改善の内容

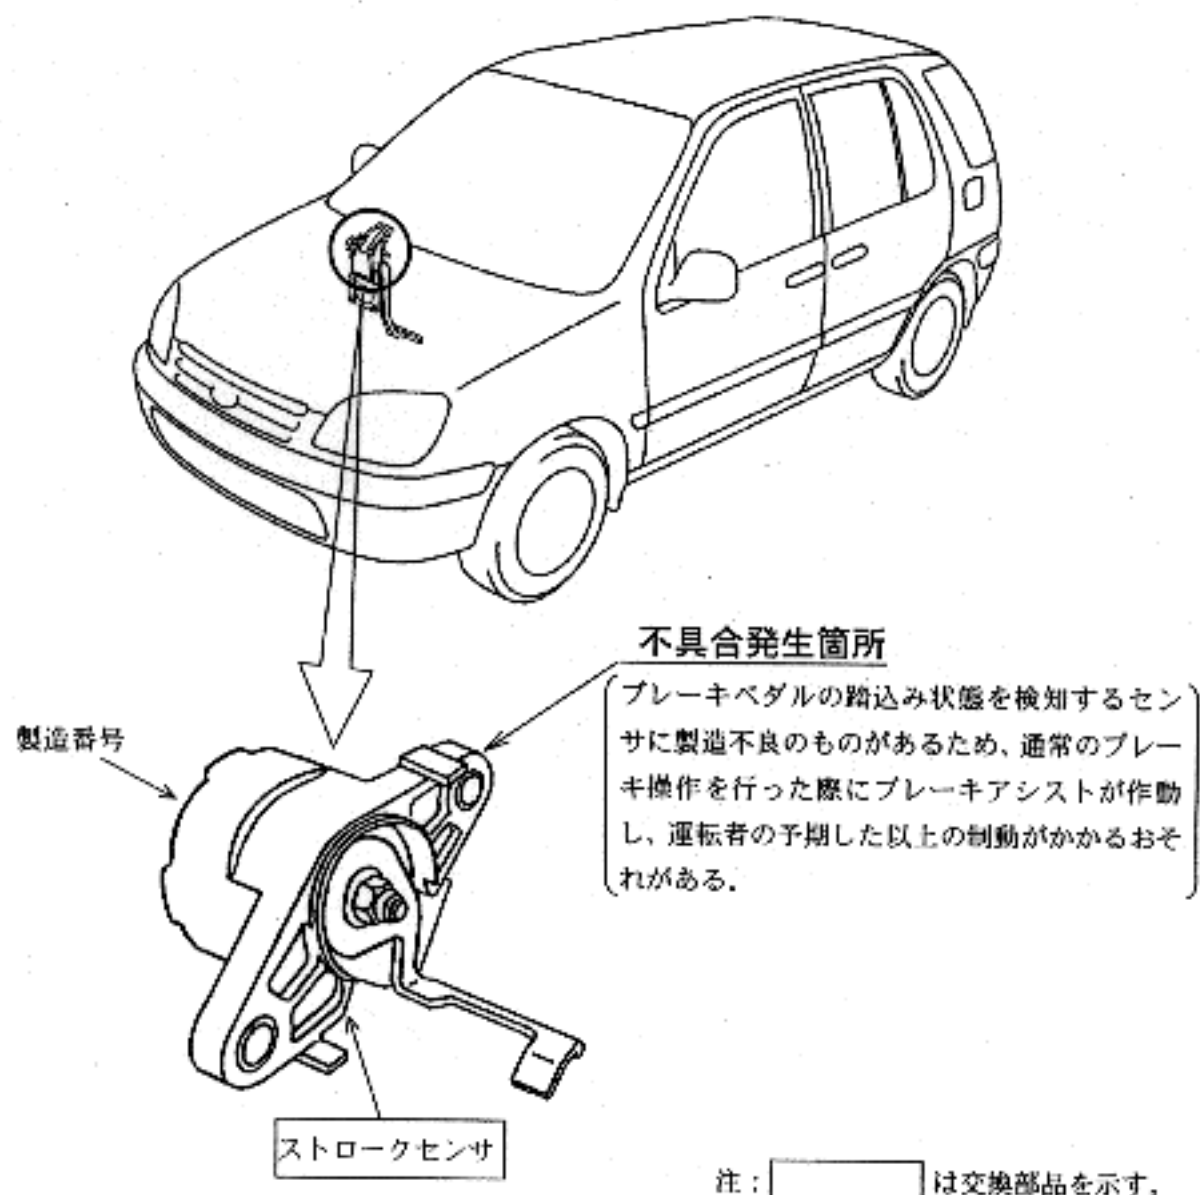
全車両、当該センサの製造番号を確認し、製造番号が8C23（平成10年3月23日製造）以前のものはセンサを良品と交換する。

製造番号の表示は、8が1998年、Cが3月（ABC順）、23が23日を示す。

識別：エンジンルーム左側のボデーパネル上面（サスペンション取付部後方）に黄色ペイントを塗布する。
